Paul Kastner
Ilzleite 43
94034 Passau

Erweiterte Analyse der Variante 1 / Innufer für den Hochwasserschutz an der Gottfried-Schäffer-Str.

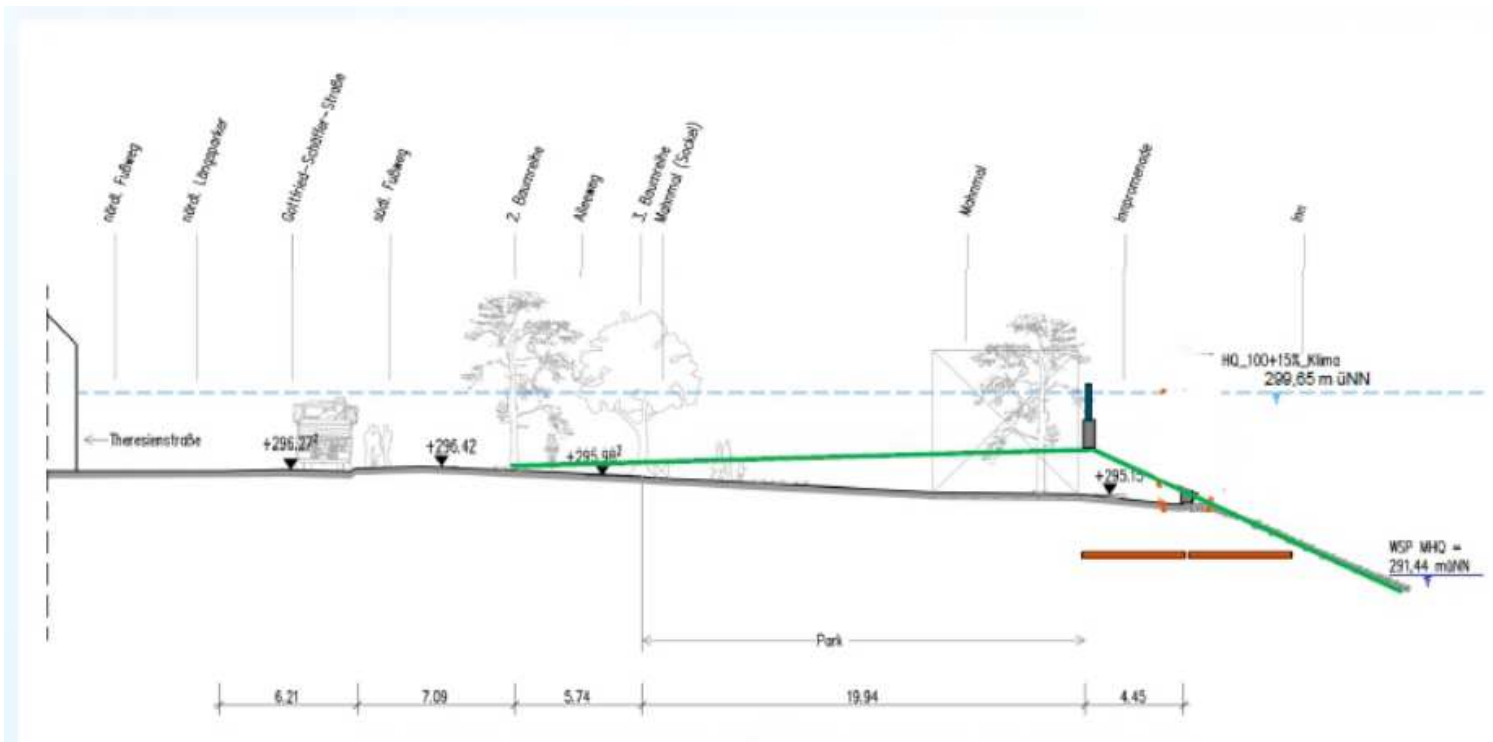
Bei dieser erweiterten Analyse sollen die Eckdaten für einen Hochwasserschutz am nördl. Rand des Promenadenweges mit Angleichung des Geländeneiveaus sowie Führung des Grundschutzes vom Promenadenweg zur Rudhart –Gedenksäule ermittelt werden. (siehe beiliegende Lagepläne)

Nach Ansicht der ÖDP-Fraktion könnten durch Anhebung des Geländes in Richtung zum Promenadenweg die in der Variante 1 genannten negativen Auswirkungen für die Stadtansicht minimiert werden.

Vorteil dieser Variante wäre der Erhalt der Alleebäume.
